Zienswijze Intergemeentelijk Gebiedsprogramma Doorontwikkeling Binckhorst, De Vlietlijn en Geothermie

AVN voert mede namens de Vrienden van Den Haag de volgende zienswijze aan.

Figuur 1. Halte Melkwegstraat en brug over Broeksloot

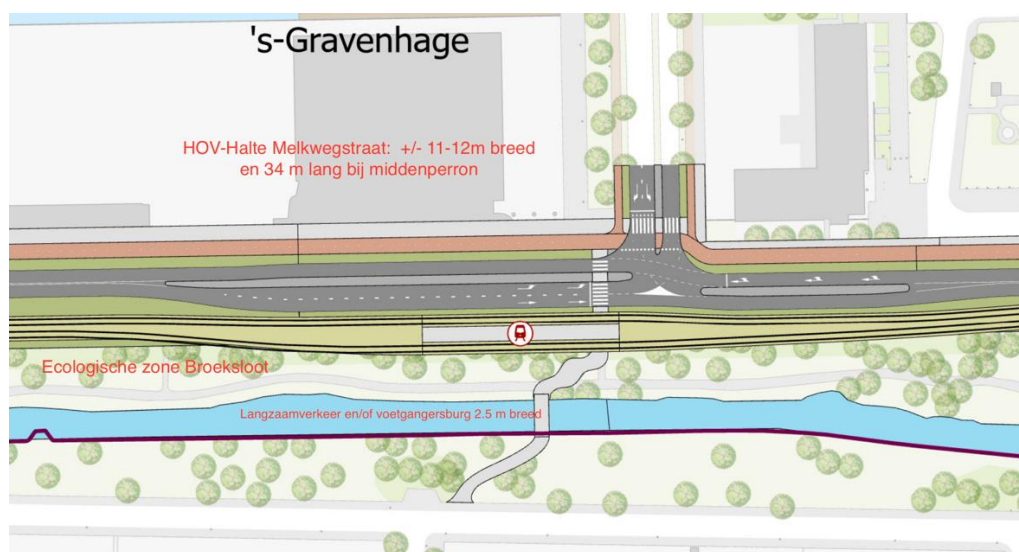
Deze zal over een lengte van ca. 74 meter een stuk uit de ecozone wegnemen, door de dubbele rails en het brede middenperron. Wij stellen voor om de breedte van het spoor bij de halte te versmallen door een stop aan weerszijden van de rails te maken ipv aan alleen de Voorburgse kant. Er komt een compensatie-strook aan de noordzijde van de rails, maar dat is niets meer dan “schaamgroen”: de tram zal in een groene grasbaan rijden, in de middenberm worden bomen geplaatst. Een alternatief zou zijn om aan de Voorburgse kant een kwalitatieve verbetering aan te brengen. Aan het begin van die 74 meter wordt er slechts een klein deel van de ecozone gebruikt, maar in het midden is dat veel meer.

Er komt mogelijk een **voetgangersbrug van 2,5 meter breed** over de Broeksloot en door de ecozone. Afhankelijk van hoe het toegangspad wordt aangelegd (recht of schuin), sneuvelen er meer of minder bomen in de ecozone. Als die brug noodzakelijk wordt geacht, is het belangrijk de toegangspaden zo aan te leggen, dat zo veel mogelijk waardevolle bomen kunnen blijven staan.
